TERCER PREMIO  
**OOOB**

Arquitecto: Javier Saiz Cabello

## ANÁLISIS DEL TRABAJO CON CLAVE 0000 B

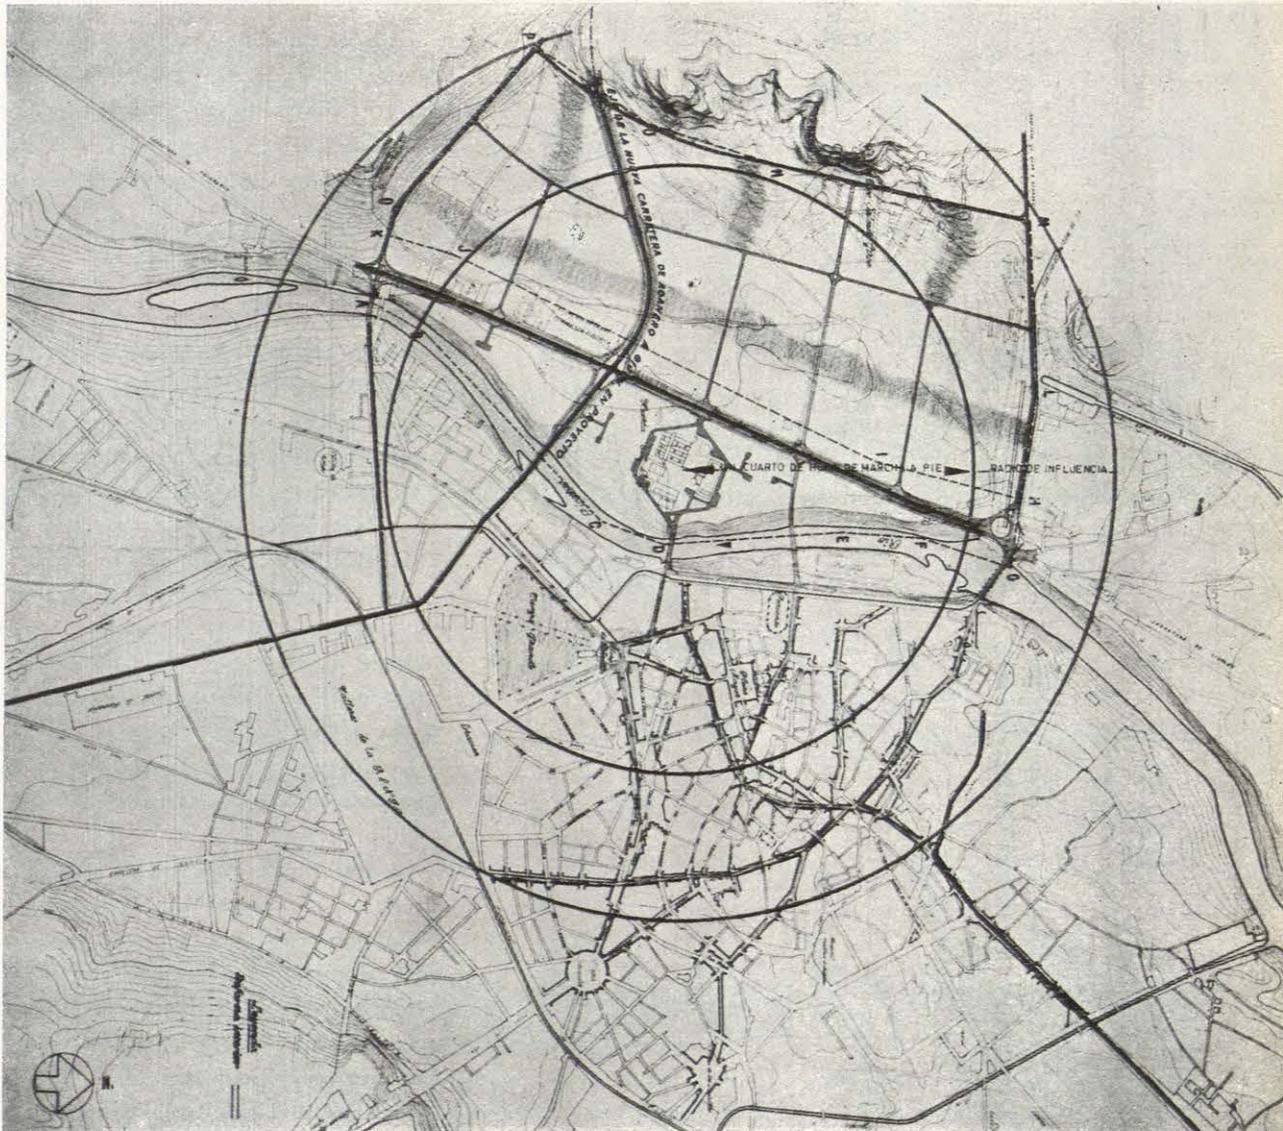
En conjunto, este trabajo representa un buen desarrollo del plan general, aun cuando no se sujeta a las bases en las servidumbres de las líneas de alta tensión; falta la previsión de una zona deportiva.

En el estudio parcial de una de las supermanzanas queda excesivamente reducido el espacio libre interior y no queda analizado el estudio de necesidades y habitantes de las supermanzanas.

Los volúmenes son excesivamente grandes, lo cual dificulta la parcelación.

La ordenación de volúmenes es buena, así como la incorporación al río, aun cuando no existe un completo estudio de sus márgenes.

La situación de la escuela en la supermanzana es algo deficiente, al quedar ahogada por los bloques.

Hay una mezcla en las circulaciones de las viviendas y el centro cívico, siendo insuficientes los aparcamientos previstos, tanto en éstas como en la Feria de Muestras, y, en general, falta una franca relación de accesos de peatones con el centro cívico.

Finalmente, el estudio de los servicios es muy somero.
